Stellungnahme Wasserrechtsverfahren - Hamburger Wasserwerke

Addendum 1

HOLGER MAYER, BUND e.V. Regionalverband Elbe-Heide

Abb. 5. Probleme mit den Ausgangsdaten des Hamburg-Wasser-Modells

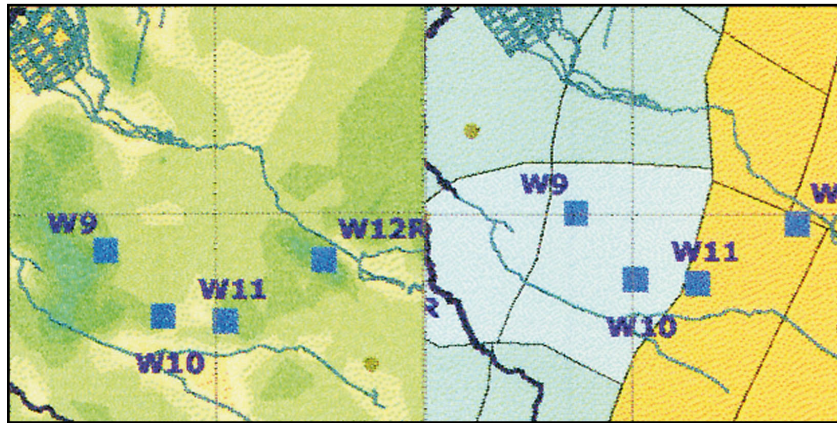
Bei einer vergleichenden Prüfung der Karte der Grundwasserneubildungsrate und des L2-Grundwasserleiters im Bereich Wesel ist dabei aufgefallen, dass die Koordinatensysteme der Originalkarten aus dem Antrag 2009 nicht übereinstimmen (Bruns et al. 2007 Anlagen III.5 und III.6.2). Beide Kartenausschnitte in Abb. 5 stellen den Koordinatenbereich 355800 bis 356200 und 5900000 bis 5904000 in Gauß-Krüger-Koordinaten dar. Wie man sofort erkennen kann, passen die Darstellungen nicht übereinander. So sind die Brunnenpositionen, aber auch der Gewässerverlauf verschoben.

Aus diesem Grund war es nötig, die Karten aus den Antragsunterlagen von Hamburg Wasser anhand vorhandener geographischer Merkmale (in der Regel wurden Brunnenpositionen genutzt) in einem GIS-System neu zu georeferenzieren. Anschliessend wurden die kf-Wert-gleichen Flächen pro Layer nacherfasst und als Kartenausschnitt mit passendem Weltkoordinaten exportiert.

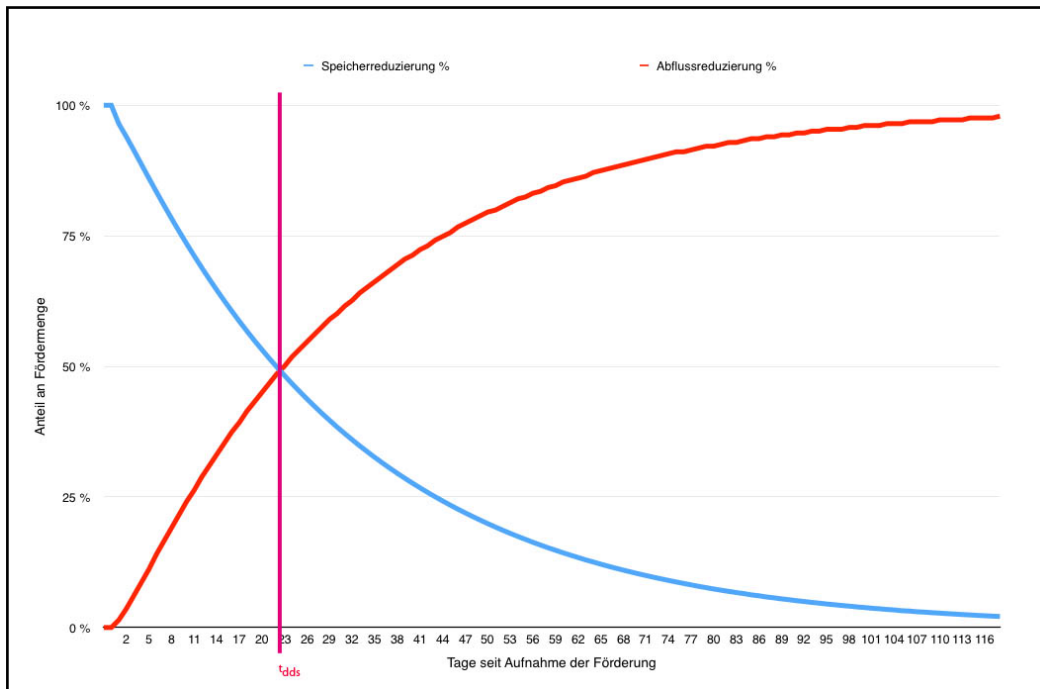
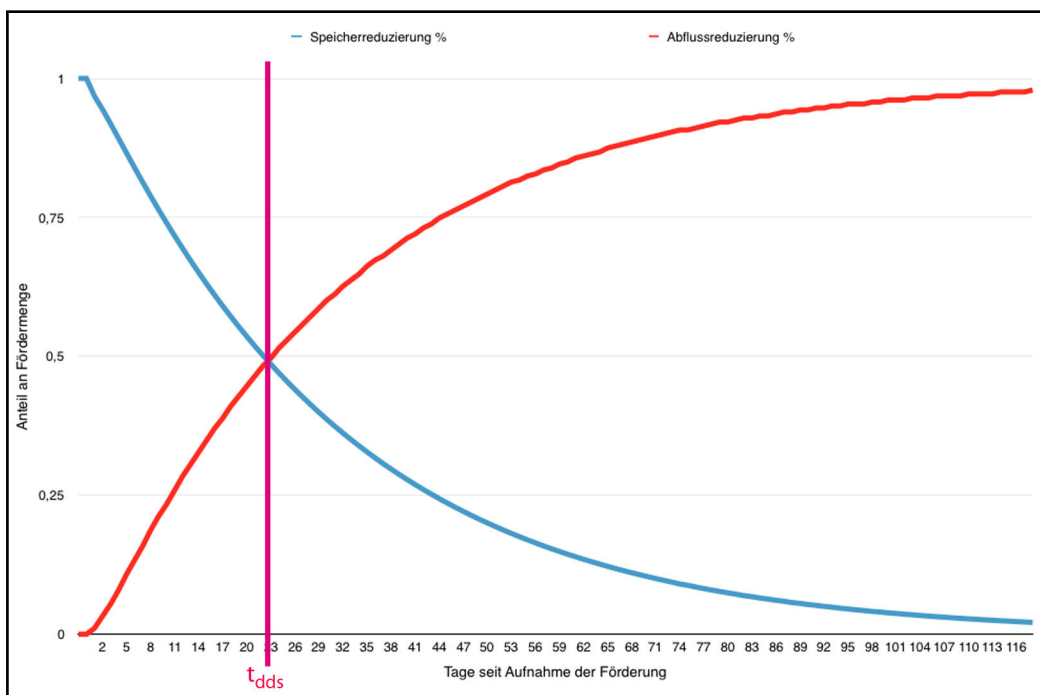
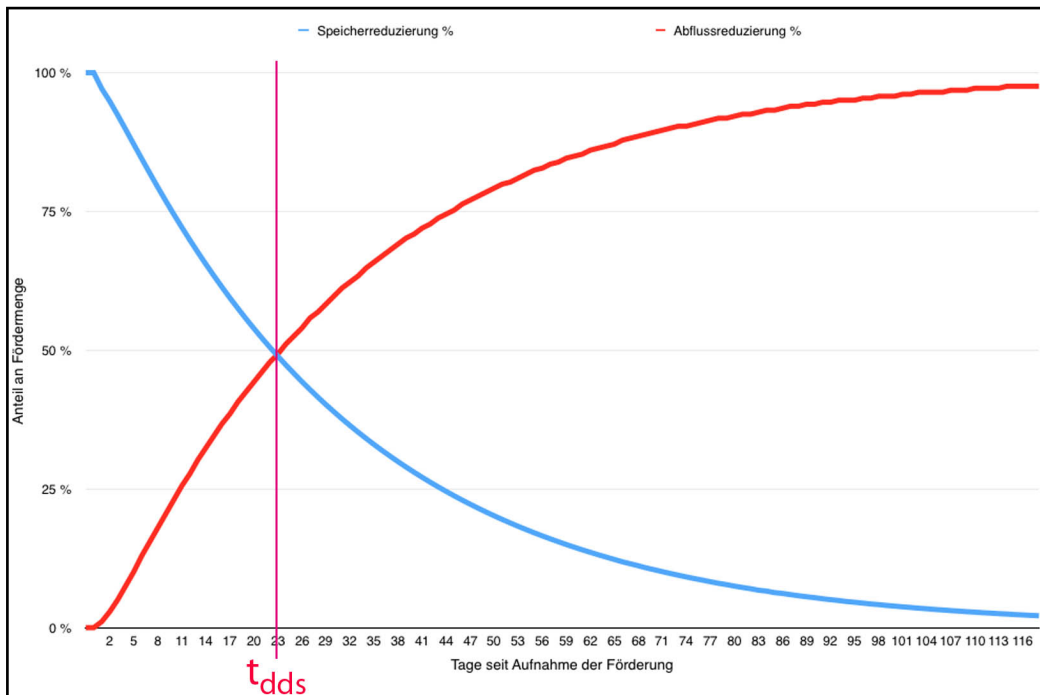
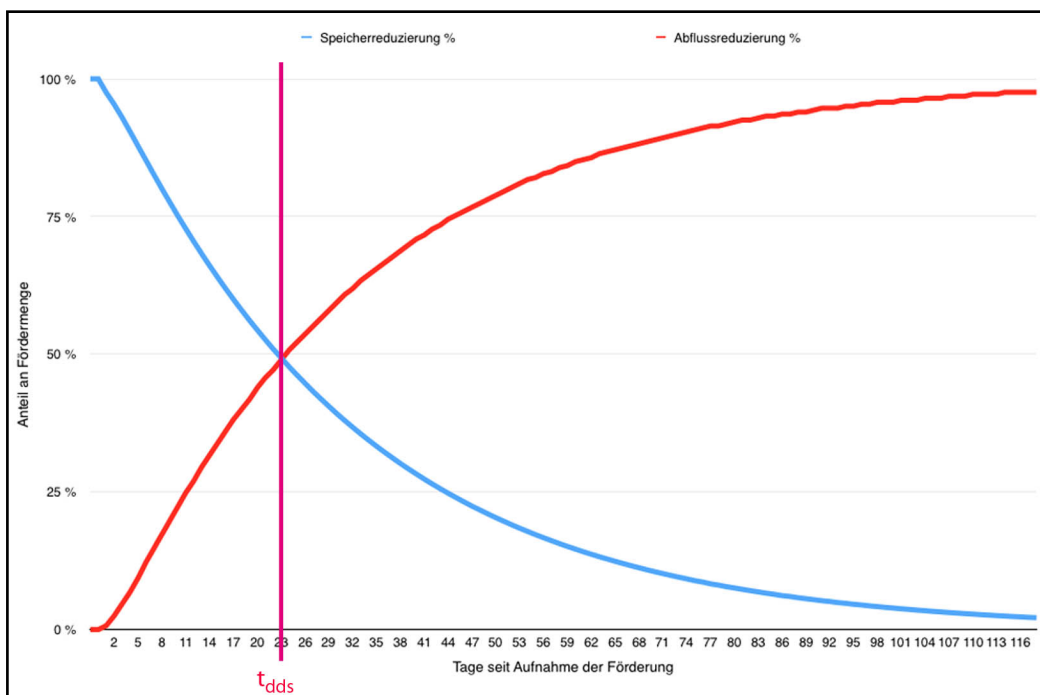
- Alle vier Brunnen erreichen um den 23 Tag den Punkt, an dem die Abflussreduzierung die Grundwasserspeicherreduzierung übertrifft.
- Innerhalb von 100 Tagen ist ein Zustand erreicht, der fast ausschliesslich ein Förderung aus Abflussreduzierungen darstellt.

- Abflussreduzierungen lassen sich nur innerhalb von drei Monaten nach Aufnahme einer Förderung bzw. grundlegender Änderung einer Förderrate identifizieren. Spätere Untersuchungen haben die Folgen schon in den Daten eingepreist. Eine Identifikation ist dann nicht mehr möglich, weil der Urzustand unbekannt ist.

- Alle notwendigen Beobachtungspunkte und Messstellen müssen vor Aufnahme / Änderung der Grundwasserförderung einsatzbereit sein.
- Alle Messstellen von Hamburg Wasser, die mehr als drei Monate nach Aufnahme der Grundwasserförderung in Betrieb genommen wurden, können keine qualifizierten Aussagen hinsichtlich Abflussreduzierungen tätigen.

- Im Rahmen einer Untersuchung von Abflussreduzierungen reichen auf Monate aggregierte Daten nicht aus, da dann nur maximal zwei Werte für eine Analyse vorliegen. Zur Analyse von Abflussreduzierungen im Fördergebiet von Hamburg Wasser sind mindestens tagesgenaue Daten zur Analyse notwendig.

Abb. 15. Abflussreduzierung vs Fördermenge Szenario Echtdate 1982-2011

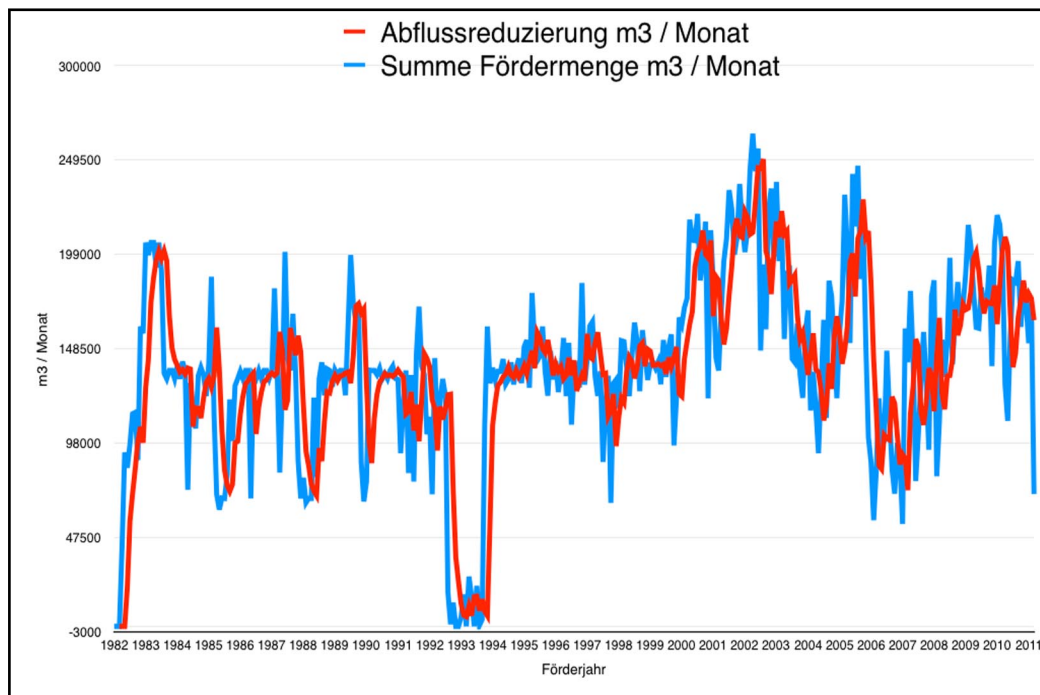
In der Abbildung 15 zeigt die blaue Kurve die Entwicklung der Summe der Fördermengen der Brunnen W9,W10,W11 und W12 während der Jahre 1982 bis 2011 an. Dieses sind jeweils monatliche Summen.

Wir hätten gerne eine tagesgenaue Simulationen durchgeführt, aber leider konnte Hamburg Wasser für den Zeitraum 1999-2009 keine tagesgenauen Daten in edv-lesbarer Form zur Verfügung stellen. Dies ist angesichts der zuvor vorgestellten Tatsache, dass die Abflussreduzierung innerhalb von 23 Tage das System dominiert ist dies nicht nur unglücklich sondern bezogen auf eine wissenschaftliche Auswirkungsbewertung indiskutabel. Wir fordern deshalb, dass bei einer Genehmigung Messdaten grundsätzlich automatisch tagesgenau, besser stündlich, erfasst und zur Verfügung gestellt werden müssen (Förderbrunnen, Messbrunnen, Pegel).

Die rote Kurve in Abbildung 15 auf der vorherigen Seite stellt die Abflussmengenreduzierung immer bezogen auf den förderfreien Ausgangszustand Ende 1982 dar. Hier wird das zuvor bei der Untersuchung der einzelnen Brunnen erzielte Ergebnis erneut bestätigt. Die Abflussreduzierung folgt sehr schnell der geänderten Fördermenge. Wir bitten dabei hier und folgenden Darstellungen zu beachten, dass die absoluten Mengen (y-Achse) der Abflussreduzierung nur sehr vorsichtig und allgemein zu betrachten sind, da das Modell wie zuvor erwähnt nicht genau auf diese kalibriert ist.

Abb. 16. Abflussreduzierung vs Speicherreduzierung Szenario Echt Daten 1982-2011

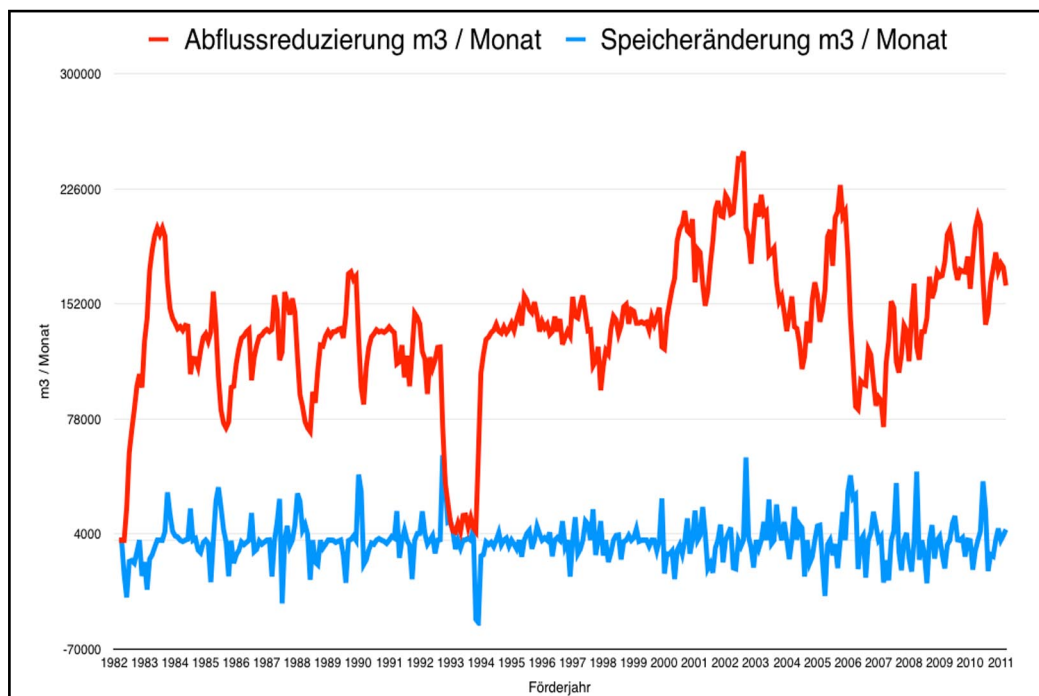
Interessant ist ebenfalls das Verhältnis von Abflussreduzierung zu Speicherreduzierung im System. Hier zeigt sich in Abbildung 16 sehr deutlich, dass die Abflussreduzierung die Speicherreduzierung um Größenordnungen übersteigt. Anders ausgedrückt:

In der Lüneburger Heide wird durch eine Grundwasserförderung der Grundwasserspiegel nur geringfügig reduziert, da das geförderte Wasser vor allem den Bächen und Flüssen entnommen / nicht zugeleitet wird. Eine Schädigung tritt vor allem in den Gewässern auf.

Eine weitere Konsequenz bezogen auf die Beweissicherung ist, dass Messbrunnen in der grossen Mehrheit im hiesigen Untersuchungsraum keine sinnvolle Beweissicherung hinsichtlich Umweltauswirkungen darstellen. Diese sind zwar notwendig für die Erstellung und Kalibrierung des Grundwassermodells, aber nur wenn diese eng zwischen Förderbrunnen und Gewässer positioniert würden, was in der Regel nicht der Fall ist, hätten diese eine gewisse Aussagekraft. Viel wichtiger sind kleinteilige Pegelabschnitte, die es z.Z. in der Lüneburger Heide nicht gibt!

- Unsere Bäche und Flüsse werden zeitnah zur Förderung durch die Grundwasserentnahme massiv beeinträchtigt.
- Die Messbrunnen liefern aufgrund der geringen Grundwasserspeicherreduzierung kaum relevante Daten bezogen auf eine Beeinträchtigung in Natur und Umwelt.
- Es sind neue automatisierte Pegel an den Oberläufen der Gewässer einzurichten.
- Folgeauswertungen der Messbrunnendaten durch den Wiener-Mehrkanalfilter sind aufgrund der geringen Datendichte (2-3 Messwerte bis zur 100%igen Abflussreduzierung) sowie der geringen Absenkungsraten, die leicht durch Wetterereignisse überprägt werden insbesondere in den oberen Grundwasserleitern ohne fachlichen Wert.

Abb. 17. Gewässerabflussprofil (Auszug) aus den Antragsunterlagen

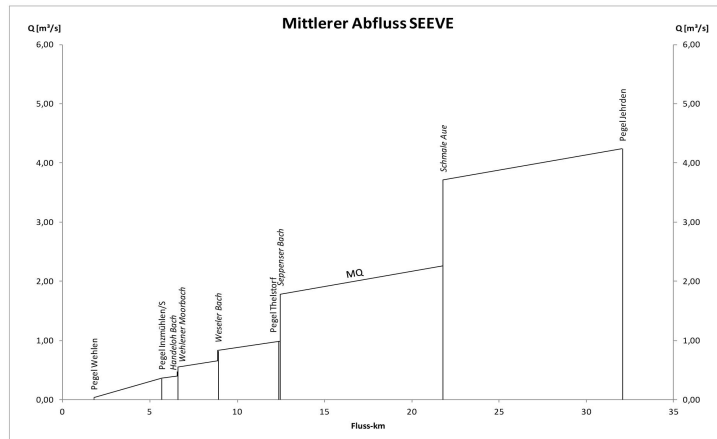
Aus unserer Sicht reicht das für eine Beurteilung der Beeinträchtigung von Gewässern im FFH-Gebiet Lüneburger Heide nicht aus. Vielmehr sind aus dem Modell Längsschnitte über berechnete Pegel zu erstellen und diese idealer Weise über Messungen in den Gewässern zu verifizieren. Sehen wir uns an, warum.

Abb. 19. Gewässerabflussprofile gemäß BUND-Modell Weseler Bach

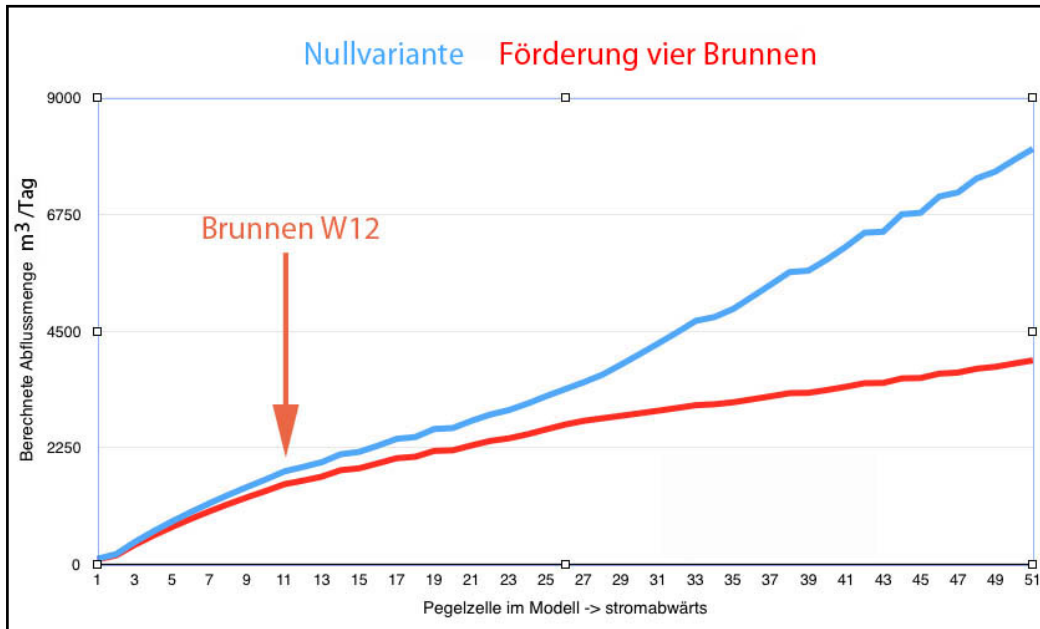
Es wurden zwei Modellrechnungen durchgeführt. Eine Rechnung für die Nullvariante ohne Grundwasserförderung und eine mit durchgehender Förderung aller vier Brunnen mit 2400 m³ / Tag. Es wurde dabei der Tag 100 nach Aufnahme der Förderung berechnet, da zu diesem Zeitpunkt die Förderung weitestgehend abflussreduzierungsdominiert ist.

Wir sehen am Anfang relativ geringe Abweichungen der Abflussmenge, aber spätestens ab Zelle 25 wird die Abweichung sehr deutlich.

Abb. 21. Biotoypengruppen, Dauerbeobachtungs- und Referenzflächen im Teilraum Weseler Bach ergänzt um Brunnenposition W12
(Rüppel et al. 2015 134)

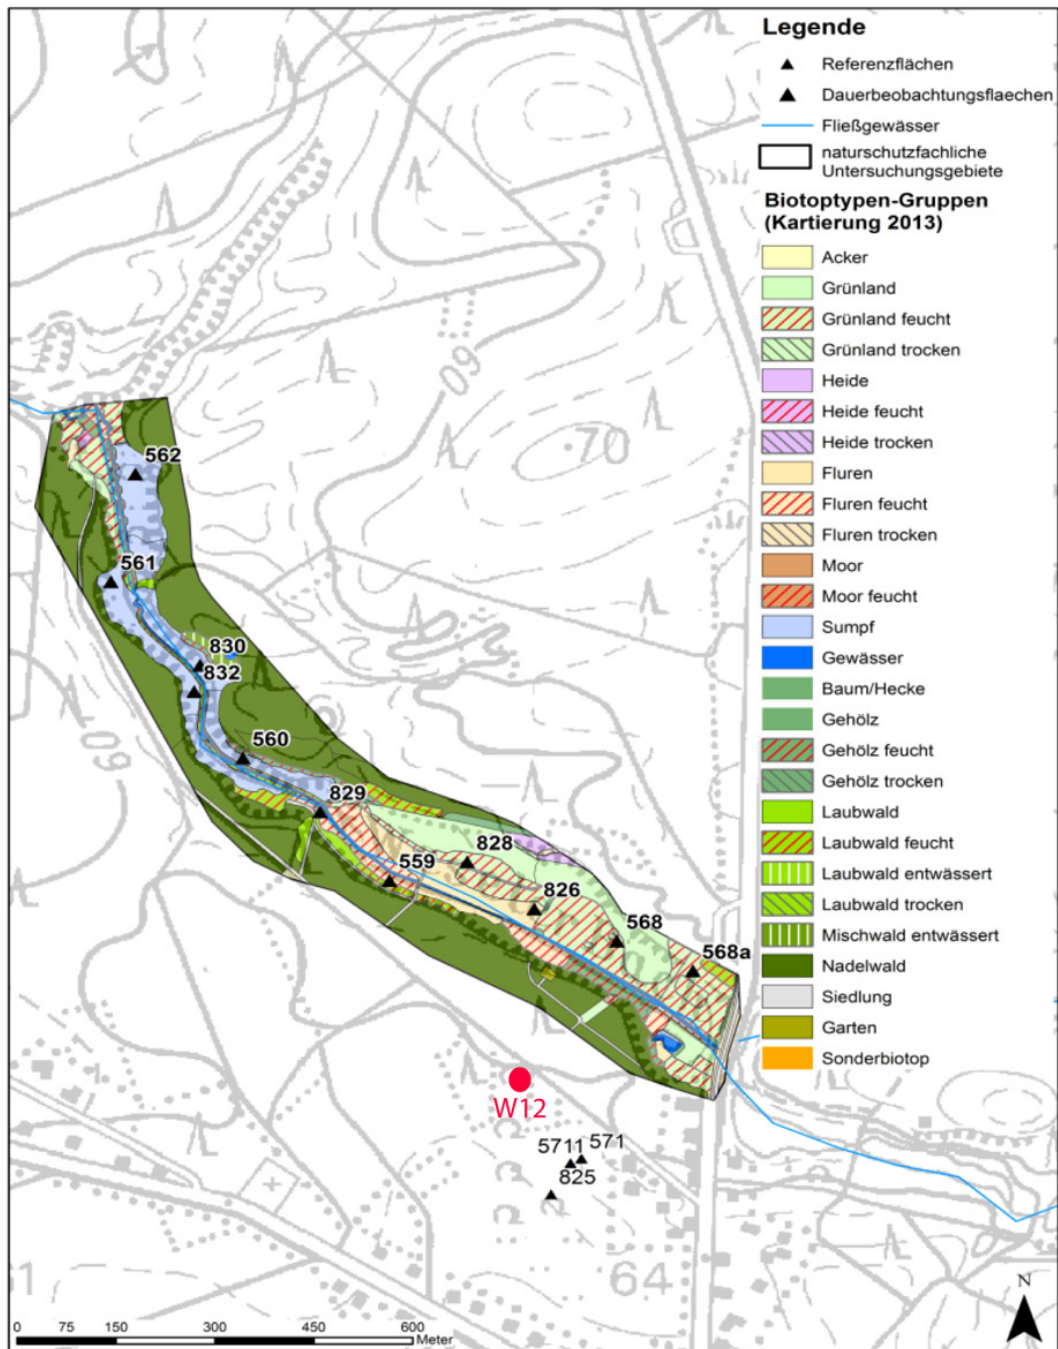
Wo finden diese Abflussmengerereduzierungen genau statt? Betrachten wir dies auf der Karte (Abb. 20) wird deutlich, dass die Hauptauswirkungen im nördlichen Bereich des Weseler Baches stattfinden. Die Dicke der roten Linie repräsentiert hier die Abflussreduzierungsstärke im jeweiligen Abschnitt. Bemerkenswerterweise ist der Abschnitt mit der größten Auswirkung vergleichsweise schlecht untersucht. Die Untersuchungen haben sich im wesentlichen auf den Bereich des Baches von der Kreisstrasse 74 bis zum Abschnen des Baches Richtung Westen beschränkt (Abb. 21).

Abb. 23. Abflussreduzierung Nullvariante gegen Echtdatensimulation Sommer 2009 in Prozent

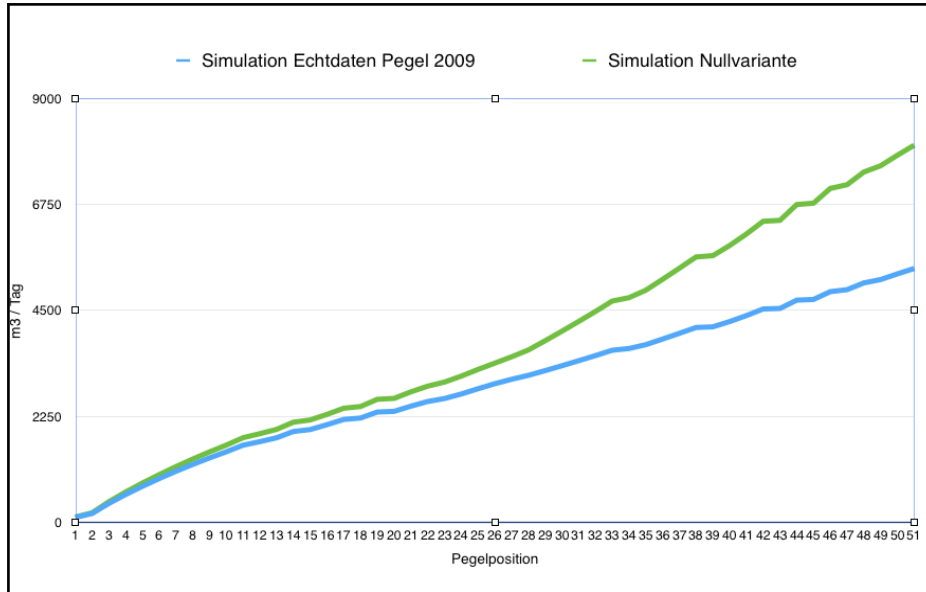
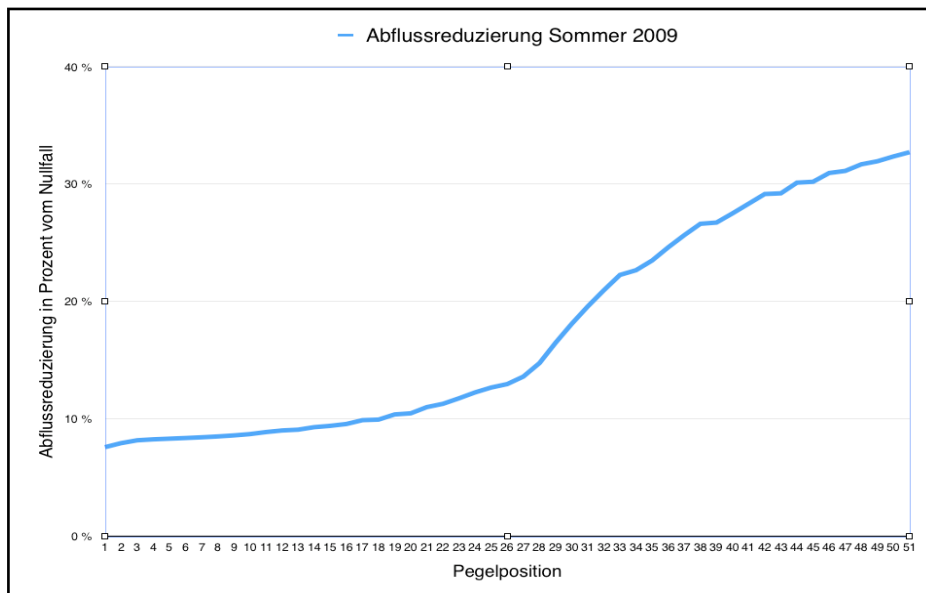
Wir sehen hier das gleiche Bild. Um die Auswirkungen noch deutlicher darzustellen haben wir die Abflussreduzierung umgerechnet in Prozent der Abflussmenge der Nullvariante.

Es zeigt sich deutlich eine erhebliche Abflussreduzierung im Weseler Bach. Diese ist aus unserer Sicht nicht mit dem Verschlechterungsverbot sowohl der FFH-Richtlinie wie auch der Wasserrahmrichtlinie vereinbar.

Abb. 25. Alternativenuntersuchung Gewässerabflussprofile

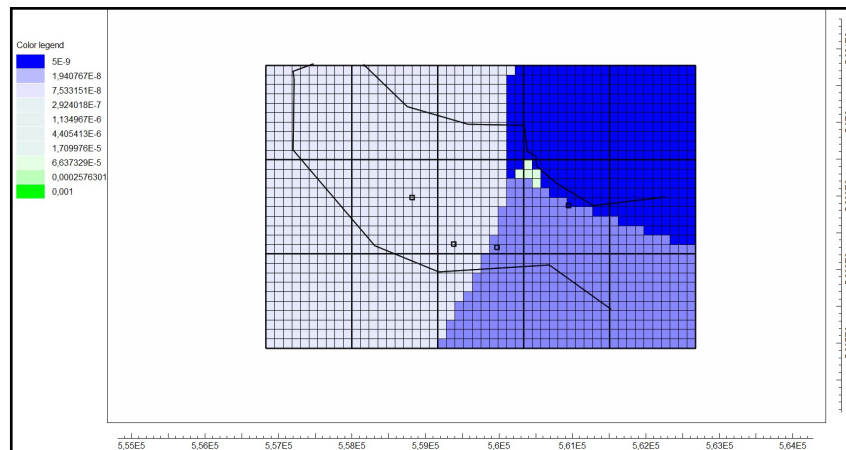
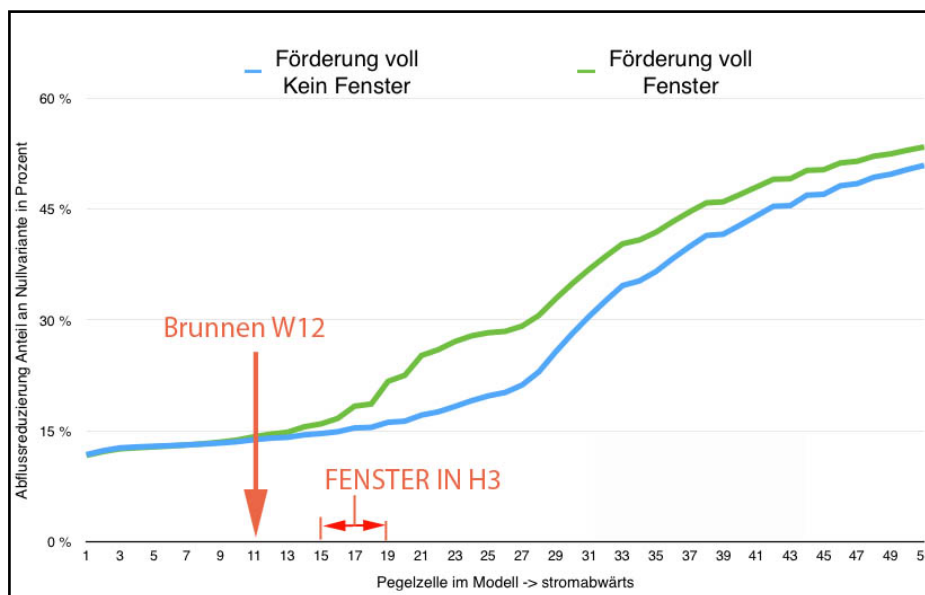
Eine Frage, die wir zusätzlich geprüft haben ist die, ob unbekanntes hydrologische Fenster im Bereich des Weseler Baches eine Auswirkung auf die Abflussreduzierung haben können. Dabei haben wir im Modell ein hydrologisches Fenster in den Layer H3 geschnitten (Abb. 24). Dieses Fenster ist eine reine theoretische Annahme. Ob ein solches Fenster oder ähnliche Fenster in dem Gebiet existieren können weder Hamburg Wasser noch wir nachweisen oder als gesichert ablehnen, da die diesbezüglichen Messungen und Untersuchungen nicht vorliegen.

Dazu sehen wir uns die beiden Profile einer Förderung mit vier Brunnen über den Weseler Bach an. Man sieht deutliche Auswirkungen eines solchen Fensters in den Abflussmengen in der Erhöhung der Abflussreduzierung. Diese Untersuchungen sind bis heute unterblieben. Wir fordern diese Abflussmessungen zur Profilerstellung in den Oberläufen der Gewässer insbesondere in FFH-Gebieten nachzuholen.
